NSRR 管理課

NSRR 耐震改修工事において施工を変更した箇所に関する説明  
(その 2 あと施工アンカーボルト等の再穿孔等について)

添付図-1

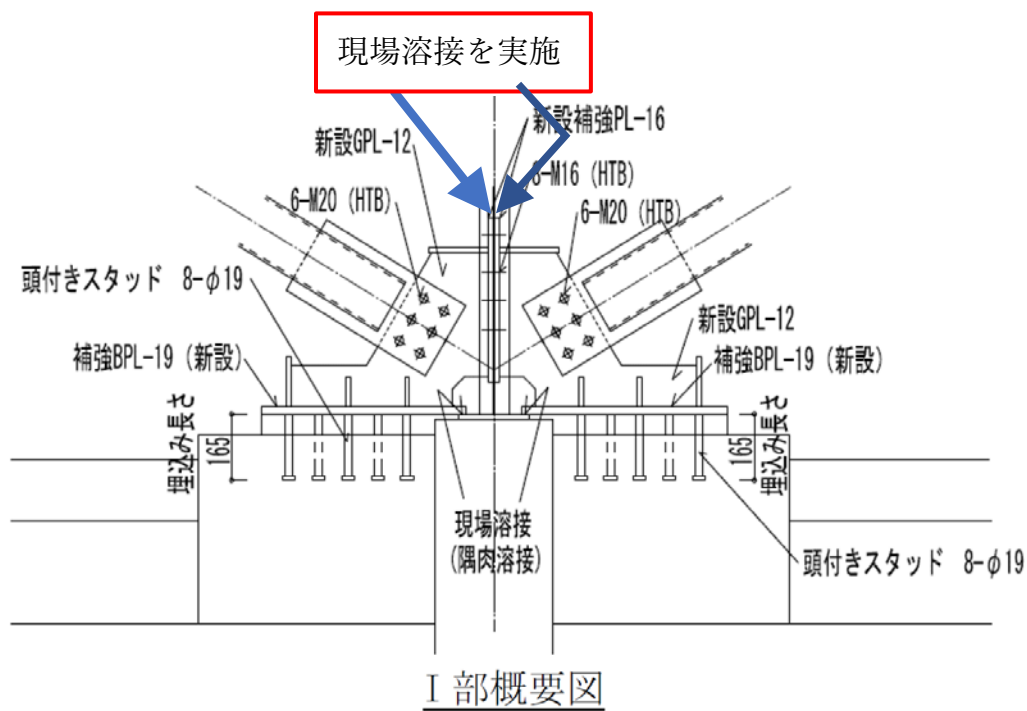
○添付図-1 に示した箇所について、施工上位置決めのための仮付溶接を実施する計画と  
していたが、施工完了後の外観を考慮して本溶接することとした。

添付図-2

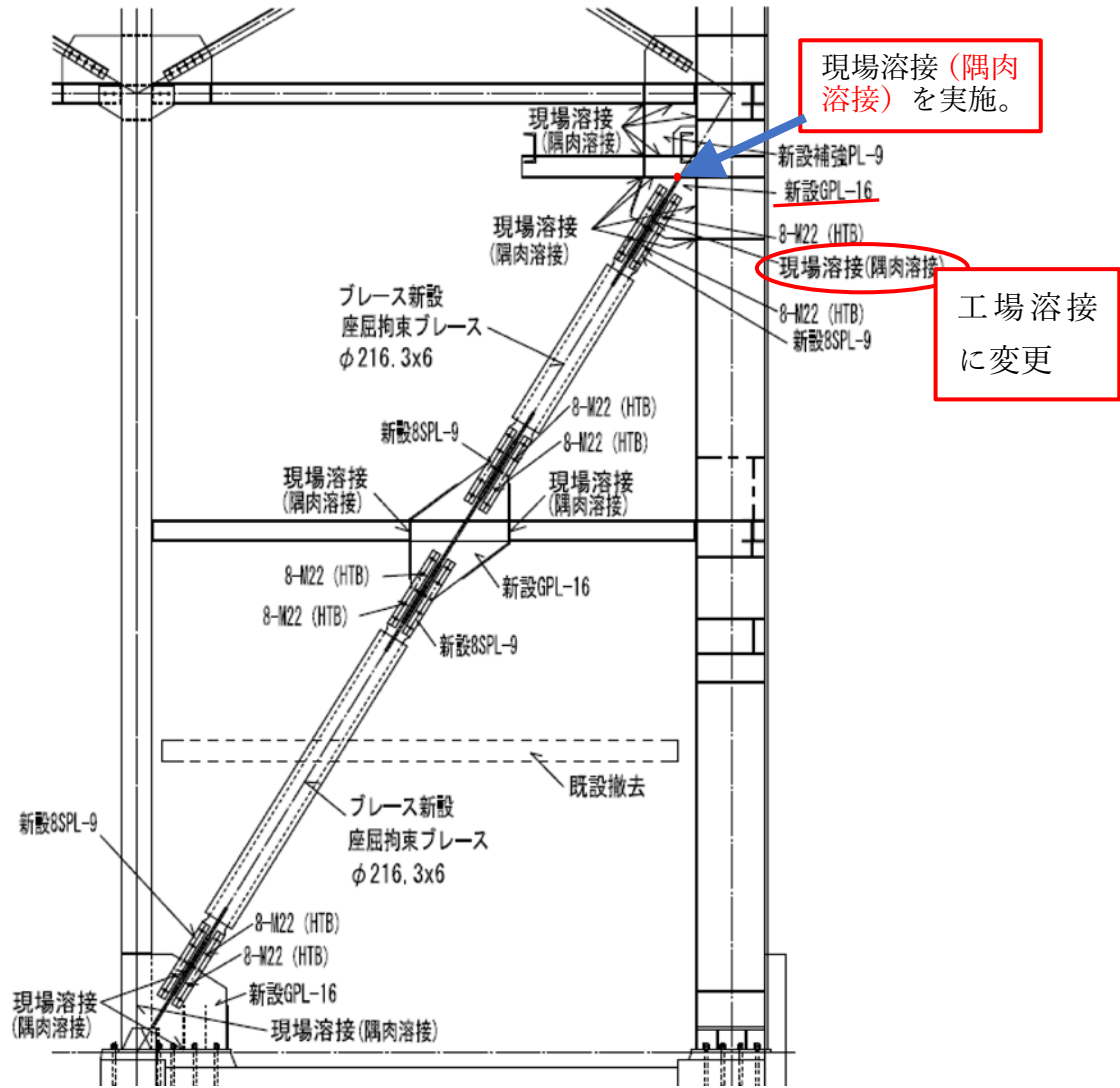
○添付図-2 のうちだ円で囲んだ箇所は、現場合合わせを考慮して現場溶接と  
していたが、工場溶接でも取り付け上不都合が生じないと判断したことから工場溶接に変更した。工場溶接の方が溶接の精度は高いため強度上の問題はない。それに  
伴いブレース上端部の赤丸で示した箇所を新設 GPL-16 の周溶接に合わせて溶接した。溶接することにより接合の強度は上昇することから強度上の問題はない。

添付図-3

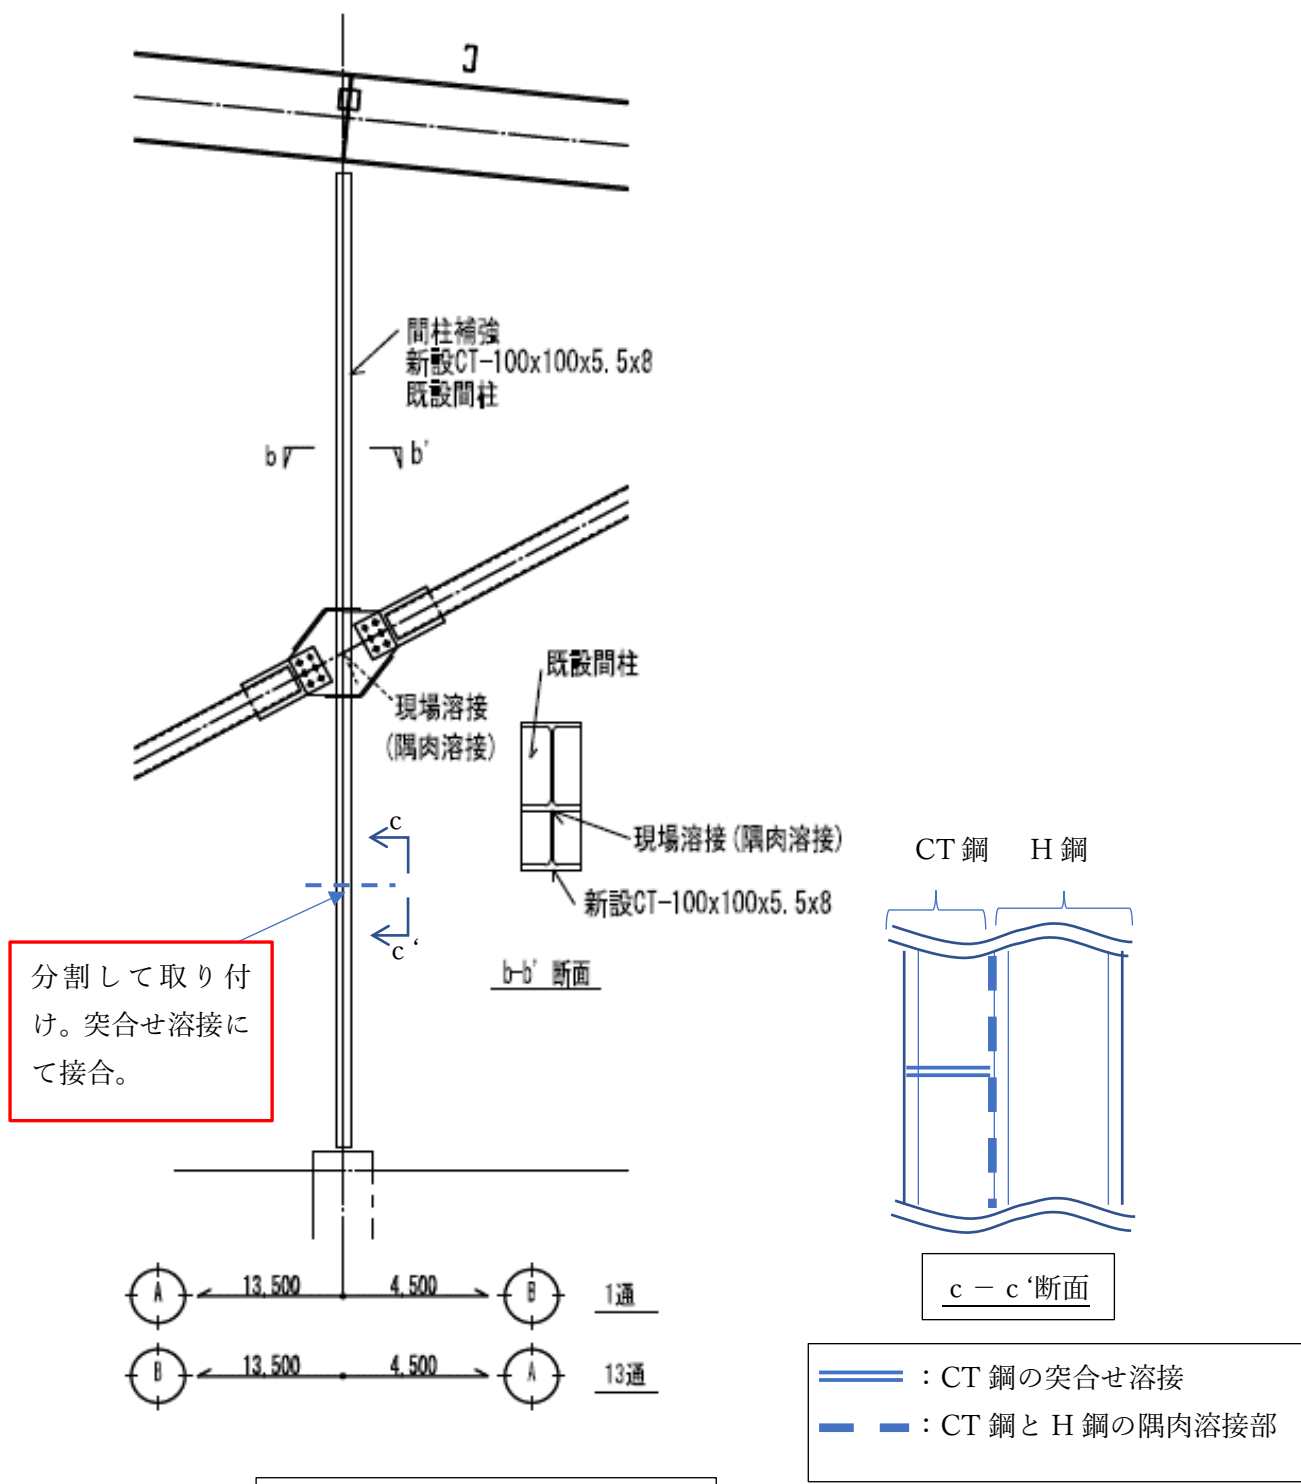
○添付図-3 に示した機械棟間柱補強の CT 鋼を分割して取り付けた。CT 鋼は、間柱の長期軸力を補強するために設置するものである。分割箇所は、突合せ溶接にて接合した。接合箇所の写真を添付図-8 に示す。

添付図—4

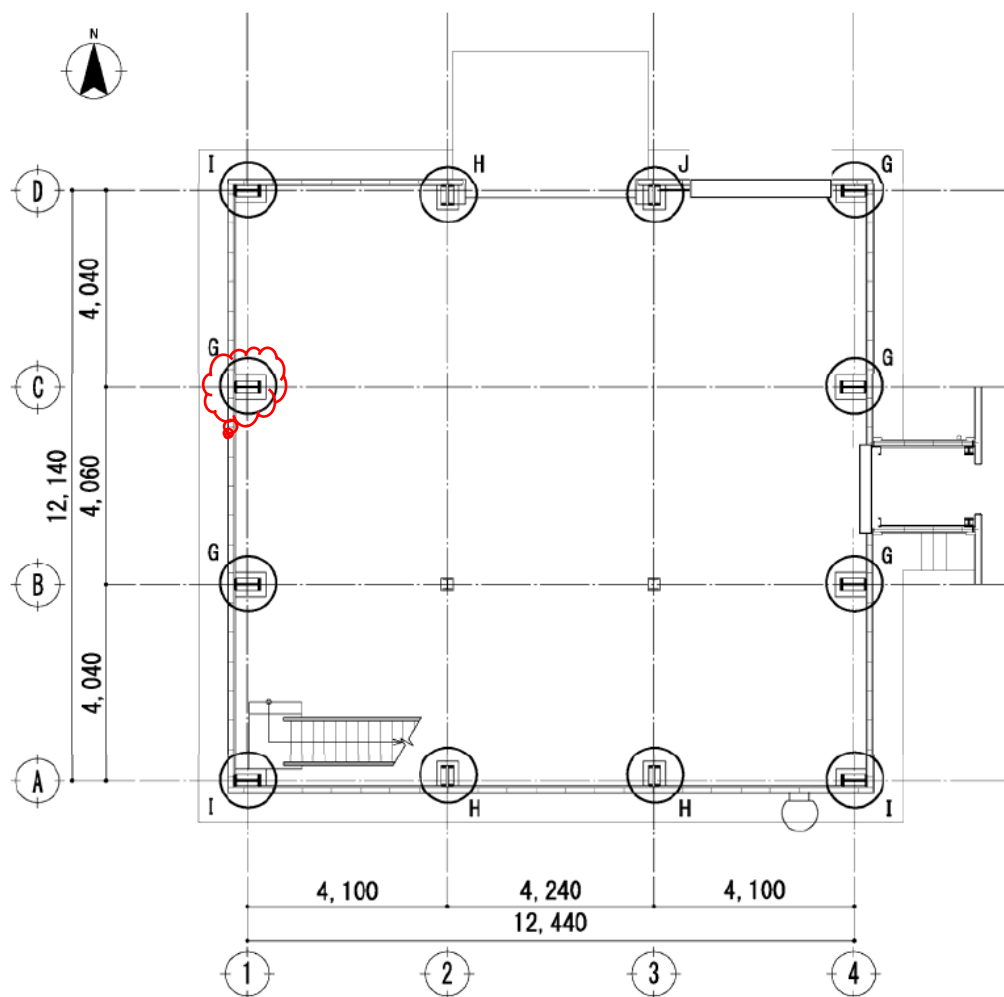
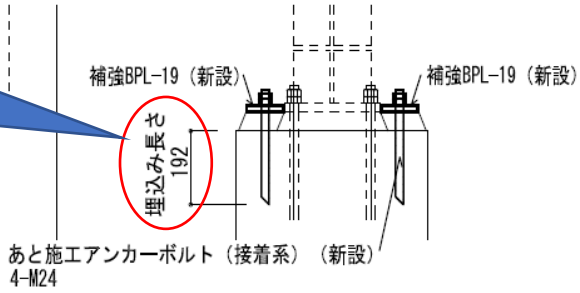
○添付図-4~6 の雲マーク以外の柱脚部あと施工アンカーについては、埋設物が当たったことからより深いところまで穿孔を行った。埋設物に当たった場合は、添付図-7 に示すように、あと施工アンカー指針(案)(日本建築あと施工アンカー協会)に基づき一度穿孔した箇所を避けた箇所または、一度穿孔した箇所を用いる場合は、埋設部を避けて 15° 以内に収まるよう斜めに穿孔を行った。斜めに施工したアンカーボルトは、同指針に基づき硬化時間の経過後に施工面から突き出た部分を施工面に対して垂直になるよう修正している。

埋設物に当たった場合には、埋設物からさらに埋め込み長さを確保。各棟同様。

添付図-7

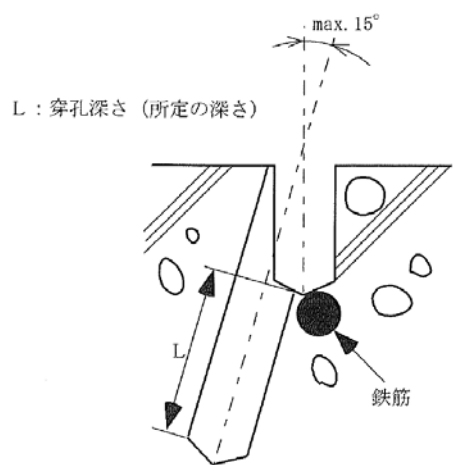
L1 : 埋設物までの深さ  
L : 埋込み長さ

なお、鉄骨工事技術指針-工事現場施工編 4.5.6 (3) ボルトの垂直度において「微小な傾きであれば、ナットを取り付けてボルトを曲げ起こして補正する。」とされていることから修正については問題ないと判断している。

アンカーボルトが垂直よりも 15° 傾いた場合に、負担する応力はその角度によって影響を受けるとすれば、ある方向への影響の程度を単純化して数値化すると「 $\cos 15^\circ = 0.966$ 」となり、3%~4%と考えられることから 15° の傾きは微少なものと判断している。
